Information Importante pour la Sécurité

Réf.: FSN1202

Dispositif concerné **Ventilateur MONNAL T75**
Réf.: KB022600 & KB027500

Emplacement de l'indication du lot.

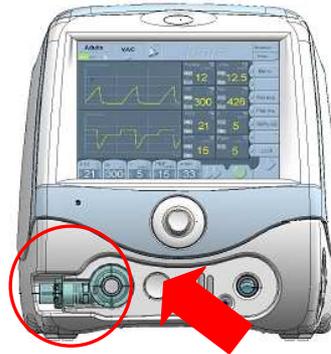
Problème Plusieurs cas d'échecs aux tests automatiques avant utilisation du MONNAL T75 nous ont été rapportés. L'analyse des causes a mis en évidence un défaut d'étanchéité de la valve expiratoire lié à un lot particulier de joints à lèvres.

Risque potentiel Les performances des joints à lèvres du lot incriminé se dégradent dans le temps et peuvent induire des défauts d'étanchéité qui se traduisent par des échecs aux tests automatiques avec les messages d'avertissement suivants :

Recommandations Nous recommandons aux utilisateurs de contrôler la nature du lot des joints à lèvres sur les MONNAL T75 de leur parc en suivant la procédure décrite ci-après, et de remplacer les joints à lèvres non conformes par ceux de lots conformes qui seront fournis.

Nos recommandons également la vérification des kits de maintenance de 5 joints vendus sous la référence YJ073300.

Retirer la valve expiratoire (si présente) en appuyant sur l'éjecteur

Retirer manuellement ou à l'aide d'une pince non coupante, le joint de sa gorge.

Sur la surface plane (côté gorge)

repérer l'une des deux mentions suivantes :

- **NAK (joint non conforme)**

ou - **SES (joint conforme)**
